DDTM

Réponse étude CASAGEC

N° HYN21668L

17/06/2016

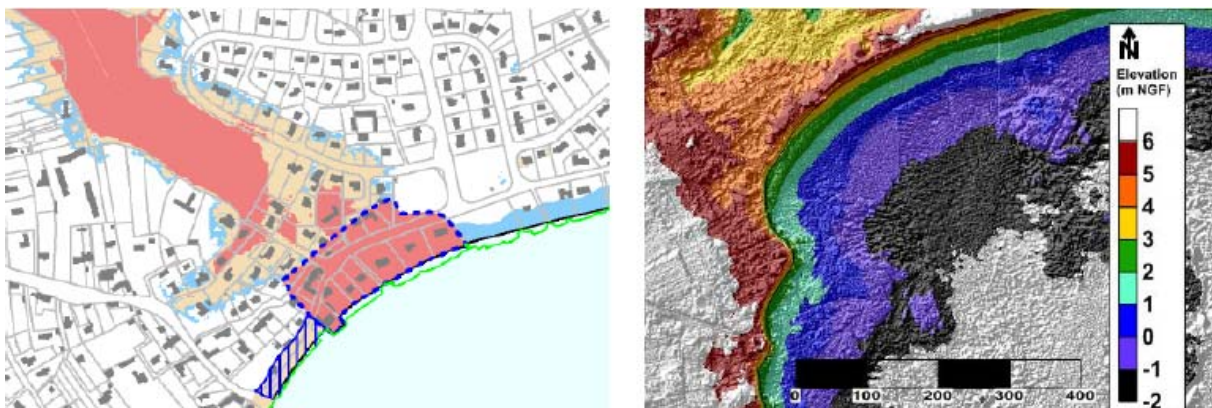
La bande de précaution en arrière de la plage de Langoz fait environ 150 m de large. La largeur est constante alors que la topographie en arrière du cordon de protection ne l'est pas. La largeur de la bande de précaution devrait donc tenir compte de cette variation de topographie, ce qui n'est pas le cas.

Sur ce secteur, il aurait en effet été opportun de mieux prendre en compte les variations topographiques pour établir la bande de précaution.

La bande de précaution sera modifiée dans la carte d'aléa n°10 ; le zonage réglementaire sera modifié si nécessaire.

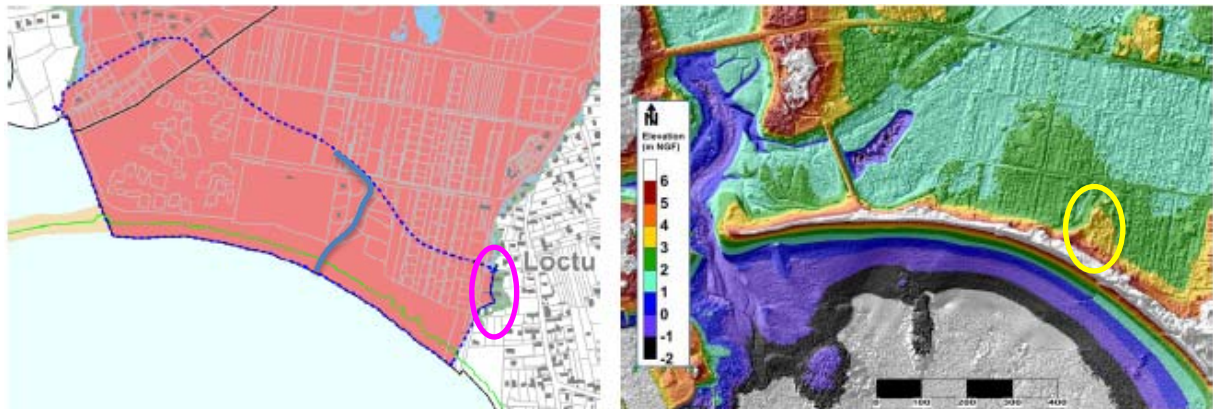
Sur la partie Sud, la bande de précaution s'étend également derrière des dunes qui sont élevées et larges. Ces secteurs de cordons dunaires résistent à l'évènement de référence (cf. rapport de phase 2 de PPRL-1). De plus, si le cordon dunaire, ce sera forcément en premier sur la partie Ouest (plus fragile) et donc les écoulements violents liés à la rupture auront lieu uniquement sur le secteur Ouest de la dune.

La bande de précaution sera donc modifiée sur la partie Est du cordon dunaire. La bande viendra s'arrêter sur la zone topographiquement plus haute (cercle en jaune sur la carte de droite) et prendra la forme approximativement dessinée en bleu sur la carte de gauche.

La bande de précaution sera modifiée dans la carte d'aléa N°7 et 9 sur laquelle on voit apparaître cette bande ; le zonage réglementaire sera modifié en conséquence.

3.2.1.2 Léchiagat

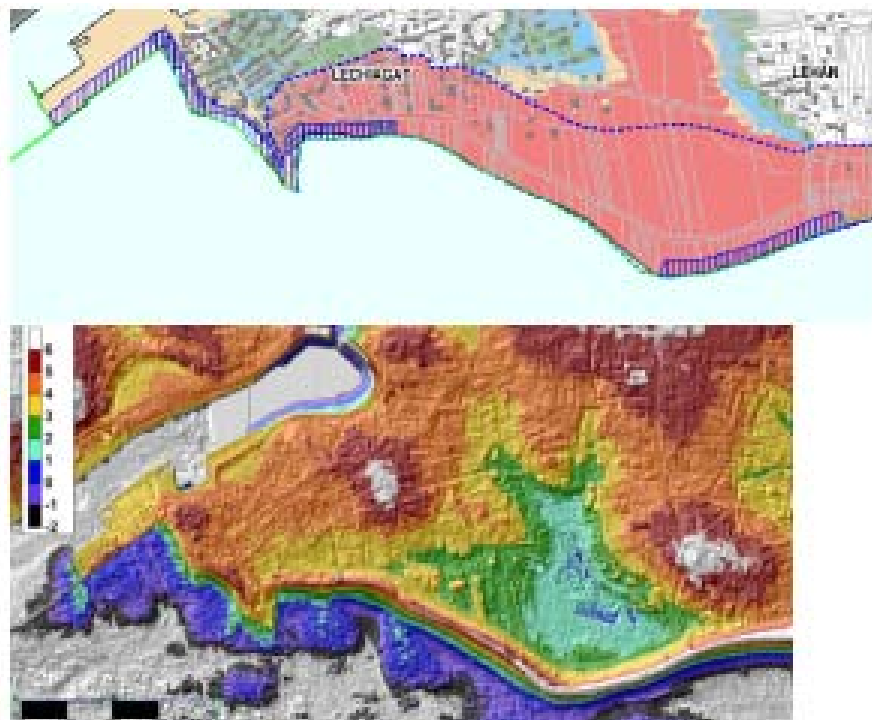
A l'Ouest de la commune de Tréffiagat, la bande de précaution s'étend sur la zone urbaine, derrière la plage de Porz Treillen. Pourtant, sur ce secteur, les terrains sont plus hauts et ne sont pas soumis aux fortes dynamiques de submersion via une rupture de protection côtière. L'extrémité Ouest de cette bande de précaution n'est donc pas justifiée.

Aucune modification de la bande de précaution ne sera prise en compte

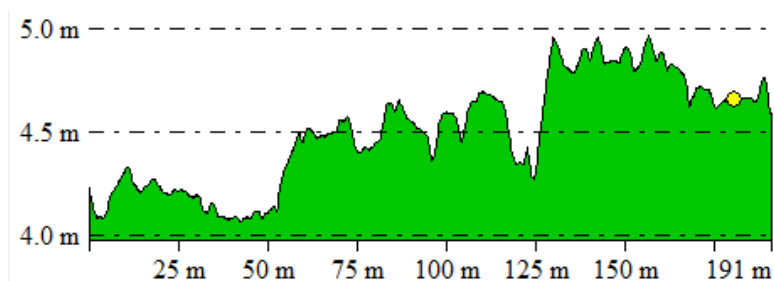
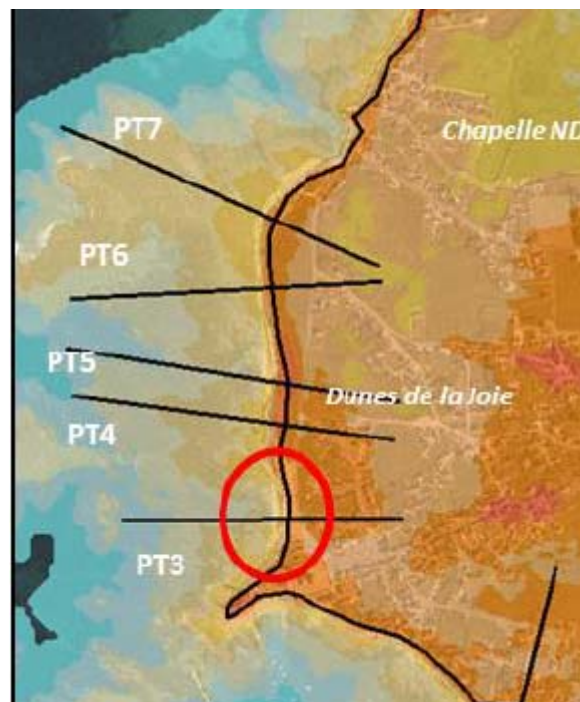
Au niveau du port de Kerity, l'extrémité Ouest de la bande de précaution dépasse la digue Est du port. De plus la bande de précaution fait environ 200 m de large, cela ne semble pas correspondre à la topographie.

La brèche correspondant au tronçon de cordon dunaire CD29 a été positionnée à l'extrémité Est du cordon.

Au regard de la position de la brèche, et du principe d'onde de submersion en cas de rupture, la bande de précaution aurait été en théorie celle signalée en jaune via les flèches.

La bande de précaution sera modifiée dans la carte d'aléa n°3 ; le zonage réglementaire sera modifié en conséquence.

3.2.1.4 Dunes de la Joie

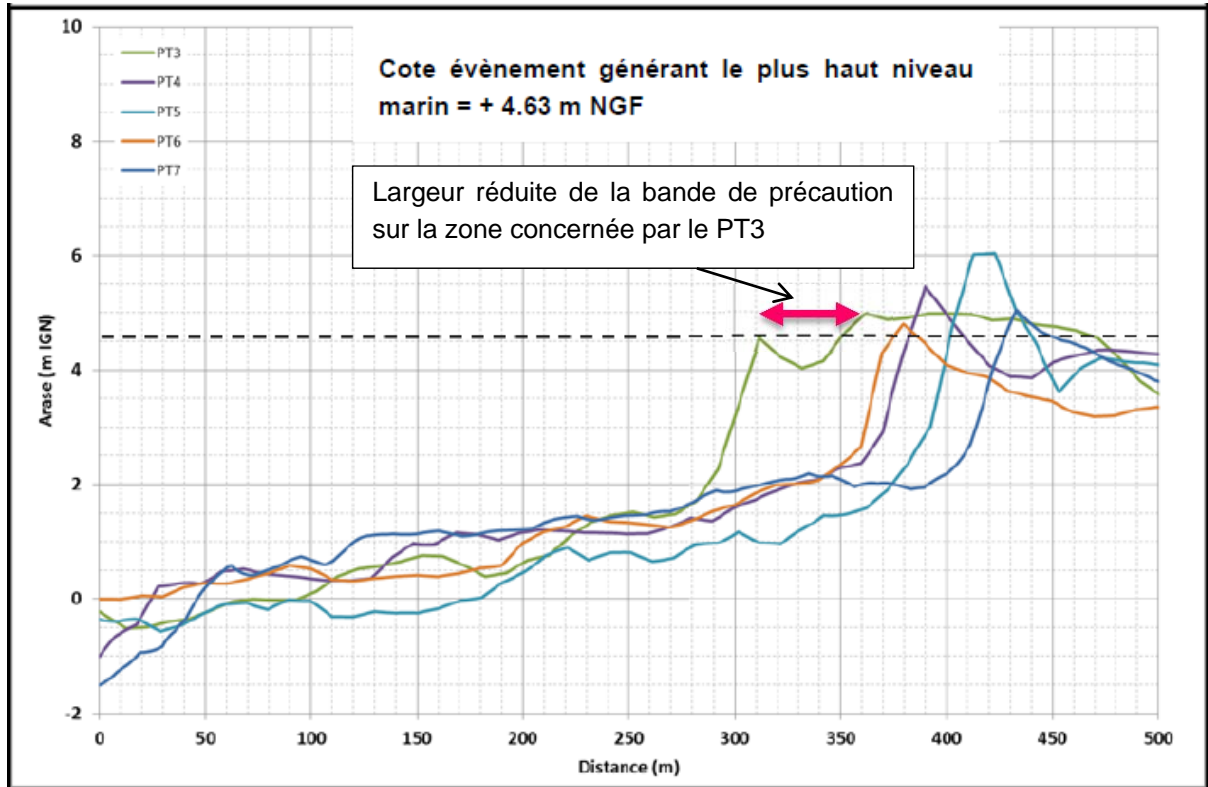
Le terrain naturel est à la même hauteur que la crête des cordons. Ce ne sont donc pas forcément des ouvrages de protection. Le risque de rupture ne permet pas d'envisager des survitesses. La bande de précaution n'est donc pas nécessaire

Les profils ci-après PT 4, 5, 6 et 7 montrent clairement l'existence d'un cordon dunaire. En cas de rupture de ces systèmes de protection très minces, il y aura donc un effet de survitesse. Seul le profil PT3 met en évidence, en effet un risque de survitesse uniquement entre le petit bout de cordon dunaire et la zone topographiquement plus haute située en arrière immédiat (cf. profil en travers figure ci-après). C'est pour cette raison que la bande de précaution a d'ailleurs été circonscrite entre le littoral et la zone topographiquement plus haute.

Aucune modification de la bande de précaution ne sera prise en compte

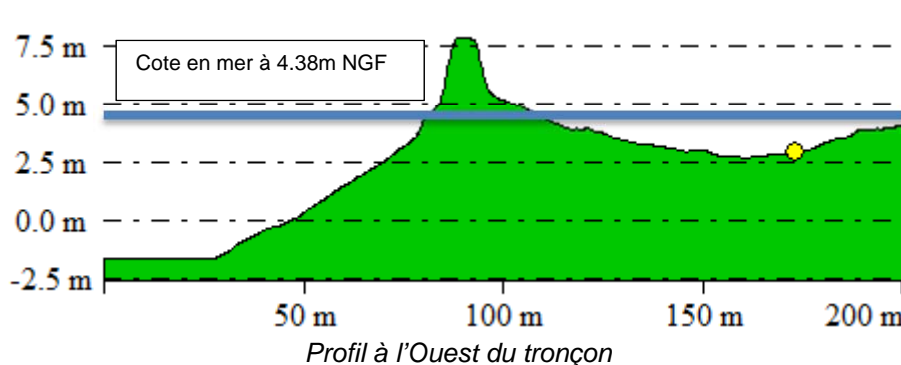
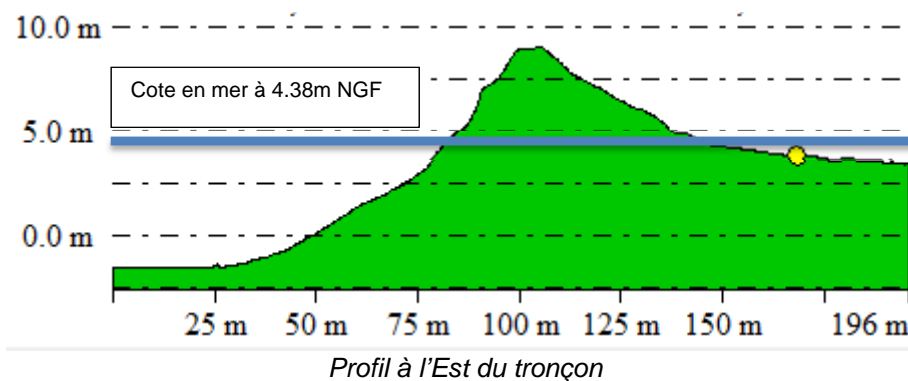
Le cordon dunaire qui protège le lieu-dit du Léhan (CD19) est une zone sensible car la largeur de crête est faible. Des franchissements par paquets de mer et l'érosion de la face dunaire peuvent déclencher une brèche rapidement lors de fortes tempêtes.

Cependant, la largeur du cordon dunaire sur la partie Est du tronçon s'élargit considérablement. A 200 m à l'Est de l'enrochement SC20, la largeur du cordon est comprise entre 50 et 60 m.

Il aurait donc été justifié de considérer une brèche d'une largeur de 200 m, là où la largeur du cordon permet une rupture de la protection.

L'hypothèse de défaillance ne sera pas modifiée

CD27

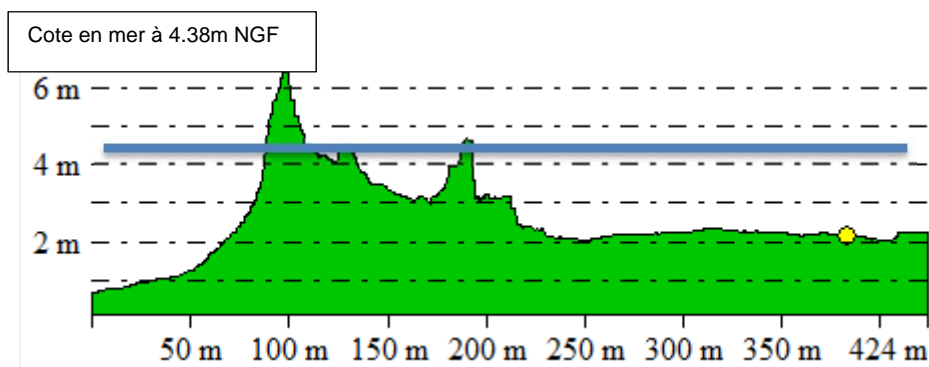
La brèche de 100 m est en accord avec la localisation du secteur sensible au niveau de l'accès plage. Il serait nécessaire de vérifier si 1 h avant la pleine mer, les franchissements par paquets de mer sont suffisants pour initialiser la défaillance.

L'hypothèse de défaillance ne sera pas modifiée

CD28

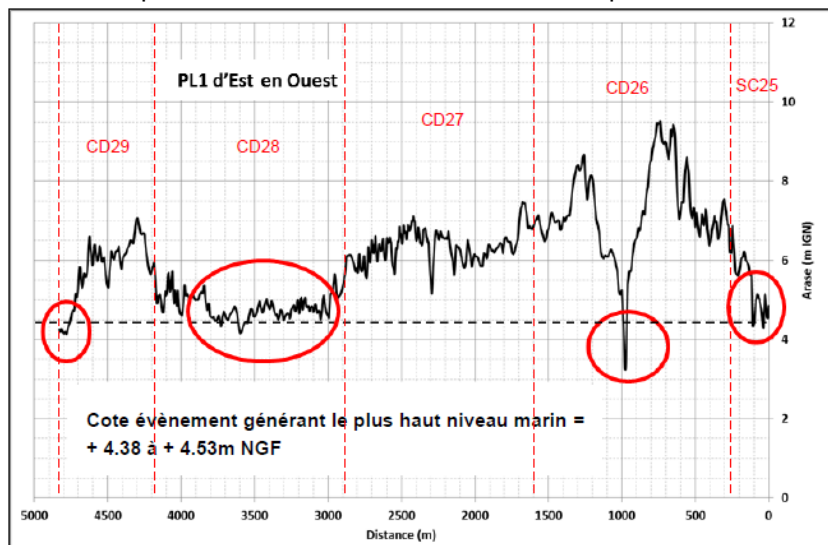
La ruine généralisée du cordon dunaire de 1300 m est considérée avec une initialisation 1 heure avant la pleine mer.

En accord avec la remarque sur le tronçon CD27, il conviendrait de vérifier que les franchissements par paquets de mer et le niveau d'eau soient suffisamment élevés 1 h avant la pleine mer pour déclencher la défaillance.

L'hypothèse de défaillance ne sera pas modifiée
